**STUDIO DI IMPATTO  
AMBIENTALE**

Pozzo esplorativo

“Carpignano Sesia 1 Dir”

*Chiarimenti volontari*

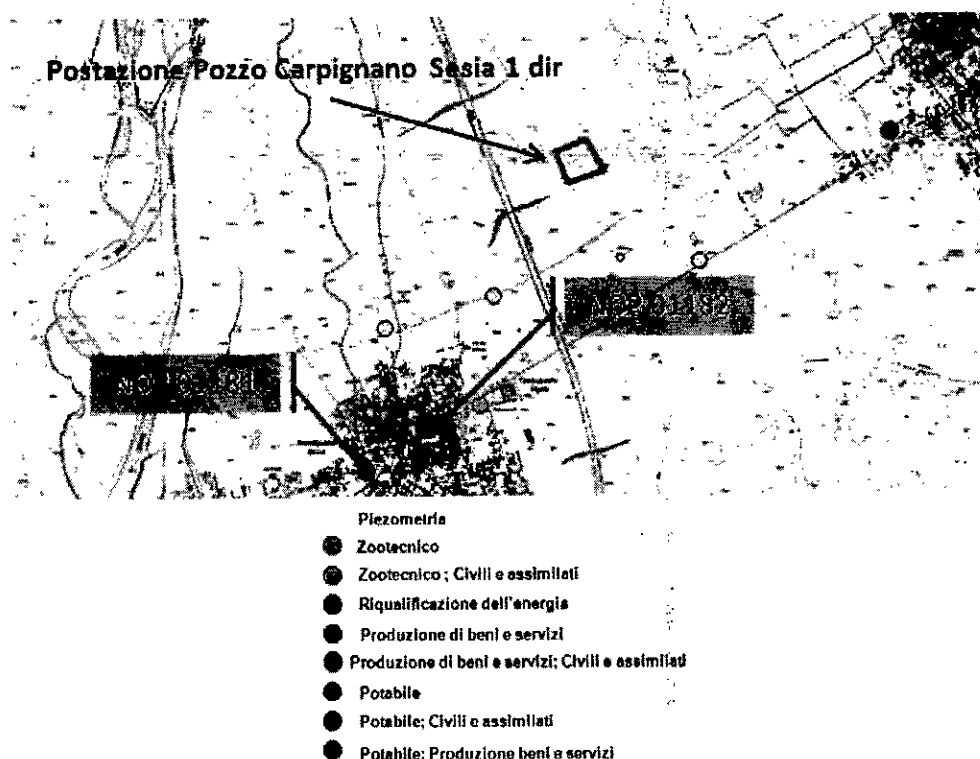
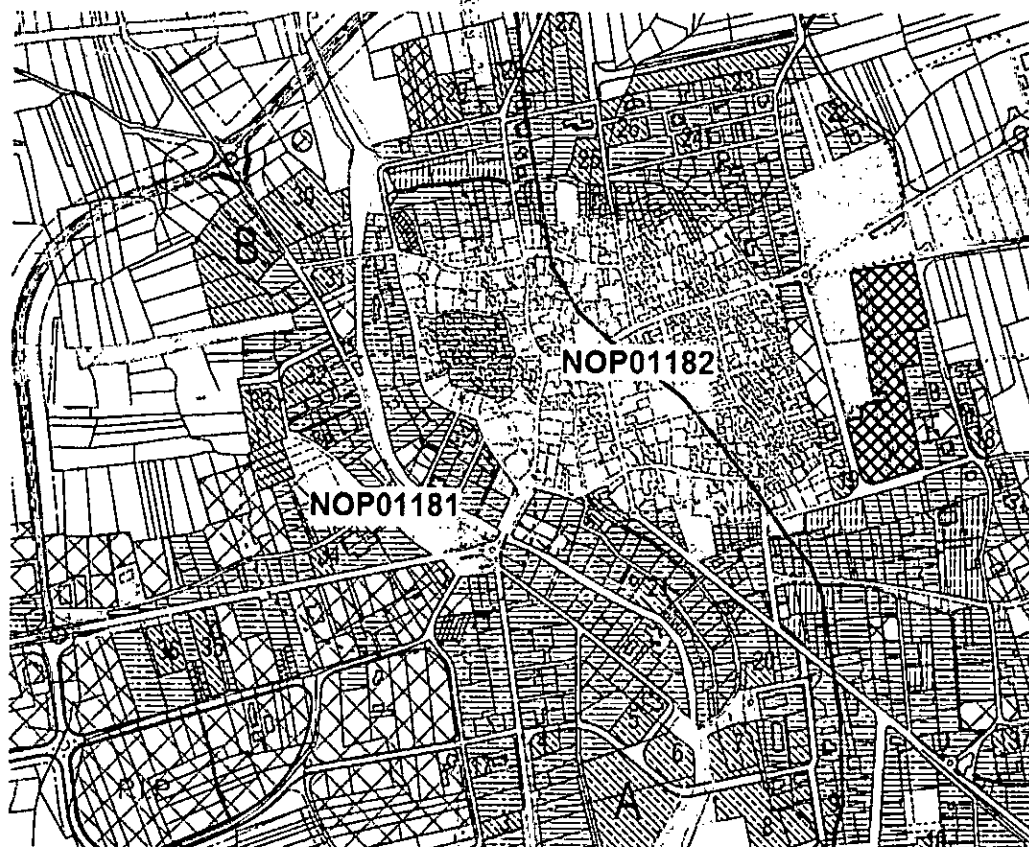
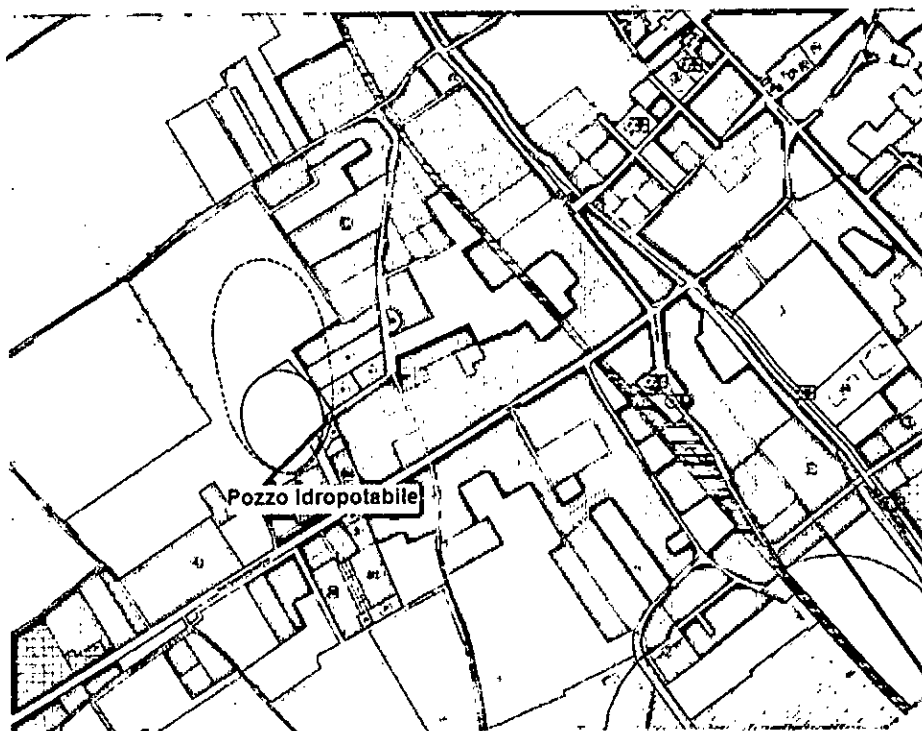
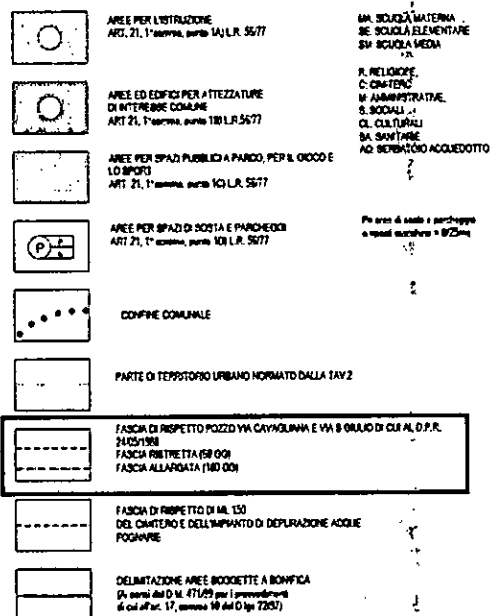
3. Con riferimento alle considerazioni di ARPA Piemonte, secondo le quali: *"Si segnala infine che, oltre ai pozzi ad uso idropotabile censiti a pag. 75/76 del cap. 4 del SIA (dei quali andrebbero indicate le fasce di rispetto, verificando che l'opera in progetto non ricada all'interno di queste), sono presenti nell'area vasta di riferimento, ad una distanza minima di circa 1 Km a Nord della postazione di perforazione, 3 prese d'acqua a scopo potabile che alimentano l'acquedotto di Novara, non individuate dal Proponente all'interno del SIA..."*, si riporta quanto di seguito.

Di seguito si riportano le fasce di rispetto dei pozzi ad uso idropotabile censiti a pag. 75-76 del SIA la cui ubicazione è riportata in Figura 1-2. Sulla base di tali evidenze si conferma che l'opera di progetto non ricade all'interno di queste (cfr. Figura 1-3 e Figura 1-4).

Relativamente alle 3 prese d'acqua a scopo potabile che alimentano l'acquedotto di Novara citate nel parere ARPA si fa presente che le stesse non sono state censite nel SIA poiché ubicate a Nord idrografico dell'area di progetto ed ad una distanza tale da scongiurare qualunque possibilità di

Figura 5-18: mappa del rumore diurno in fase di cantiere - opzione strada A

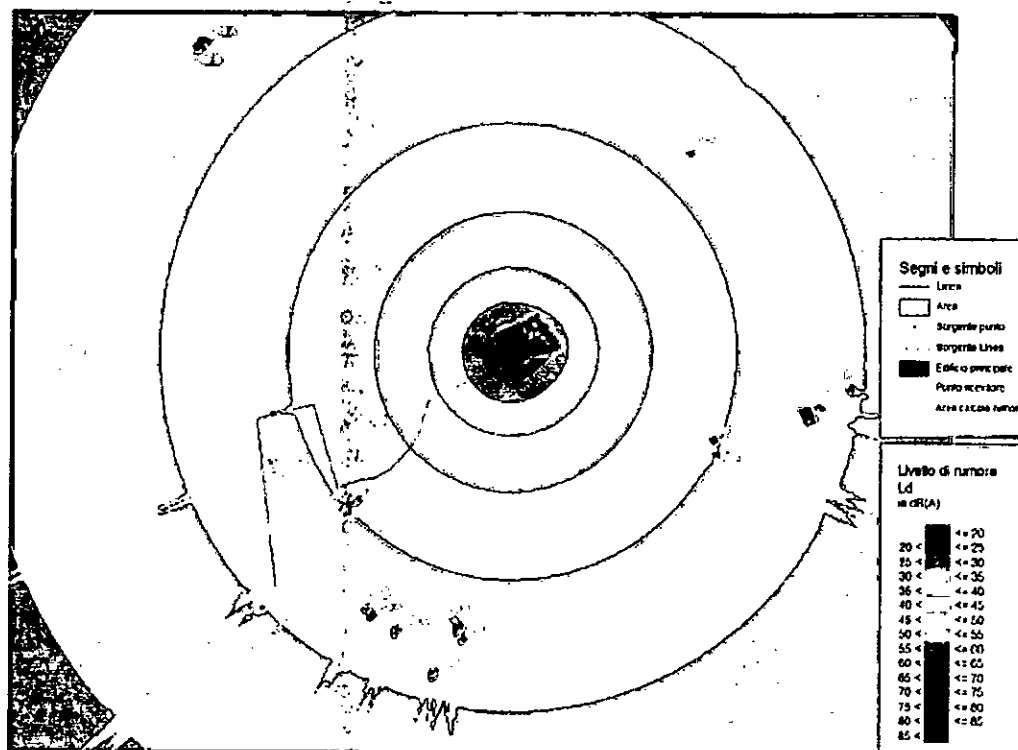
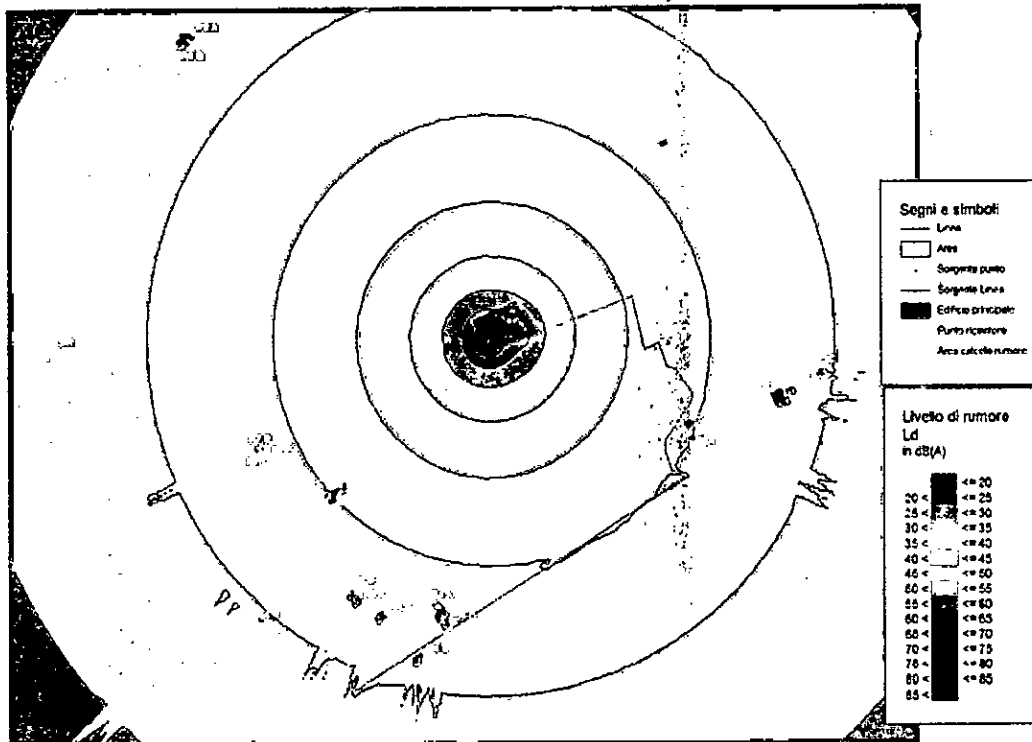
2. Con riferimento alle considerazioni di ARPA Piemonte, secondo le quali: *"Si definisce inquinamento acustico l'introduzione di rumore nell'ambiente abitativo o nell'ambiente esterno tale da provocare fastidio o disturbo al riposo e alle attività umane, pericolo per la salute umana, deterioramento degli ecosistemi, dei beni materiali, dell'ambiente abitativo o dell'ambiente esterno o tale da interferire con le legittime fruizioni degli ambienti stessi. Nel caso in specie si ritiene che le porzioni di territorio poste nell'intorno della postazione di progetto possano essere considerate "recettori" in quanto trattasi di "aree adibite ad attività lavorativa o ricreativa" e di "possibile svolgimento della vita sociale e della collettività". Pertanto contrariamente a quanto osservato dal Proponente si ritiene opportuno garantire il rispetto dei limiti assoluti di emissione*

ed immissione al confine di proprietà così come già evidenziato nell'ambito del precedente contributo di ARPA trasmesso con nota prot. n. 16405 del 03/03/2015. A tale proposito si sottolinea come il Proponente abbia effettivamente indicato all'interno del SIA un punto di verifica posto a confine dell'impianto (R1-2014), ma per tale punto non sono disponibili i dati acustici stimati, si riporta quanto segue.

Si ribadisce che dai risultati delle simulazioni acustiche effettuate (mappe acustiche e dati tabulari riportate all'interno dello SIA) è evidente che i livelli sonori emessi sono compatibili con i limiti normativi anche presso le aree esterne di pertinenza degli edifici abitativi e presso il SIR "Bosco preti e bosco lupi", distante circa 1,5 km dall'area di progetto.

Di seguito si riportano anche le mappe acustiche suddette per la fase di cantiere di approntamento della postazione.

Dalle mappe si può evincere come presso i ricettori (R) indagati nel SIA, più prossimi al sito ed alle relative aree esterne di pertinenza i valori acustici emessi sono inferiori ai 45 dB(A). Presso il SIR i livelli emessi sono inferiori ai 35 dB(A). Il valore limite di emissione sonora per un'area in classe I è pari a 45 dB(A).
